改善箇所説明図 ②

I型断面フレームの車両、箱型断面フレームの車両

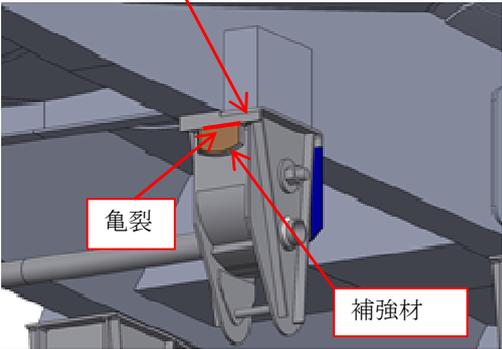
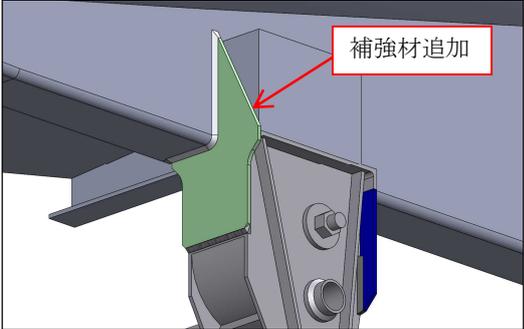
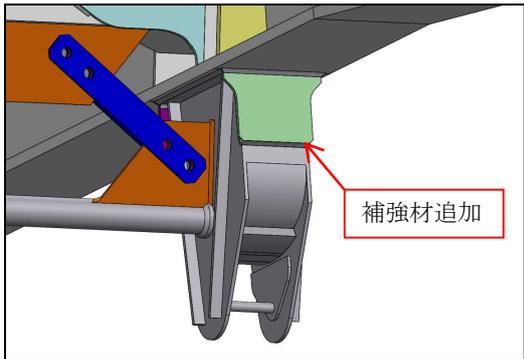
不具合箇所	対策箇所
<p data-bbox="272 920 647 1010">サスペンションブラケット カバープレート</p>  <p data-bbox="320 1227 395 1267">亀裂</p> <p data-bbox="564 1319 651 1352">補強材</p>	<p data-bbox="842 824 1182 853">【箱型断面フレームの場合】</p>  <p data-bbox="1145 898 1273 931">補強材追加</p> <p data-bbox="842 1249 1182 1279">【I型断面フレームの場合】</p>  <p data-bbox="1161 1491 1289 1525">補強材追加</p>

タンクセミトレーラにおいて、サスペンションブラケットカバープレートと当該プレートを補強する補強材溶接部の施工管理が不適切なため、金属の溶け込みが不十分なものがある。そのため、走行振動等により、当該溶接部に亀裂が生じ、そのままの状態で使用を続けると、亀裂が進行し、サスペンションブラケットカバープレートとサスペンションブラケットの結合が外れ、走行安定性が損なわれるおそれがある。

カバープレートを切除したうえで、新たな補強材を溶接により取り付ける。
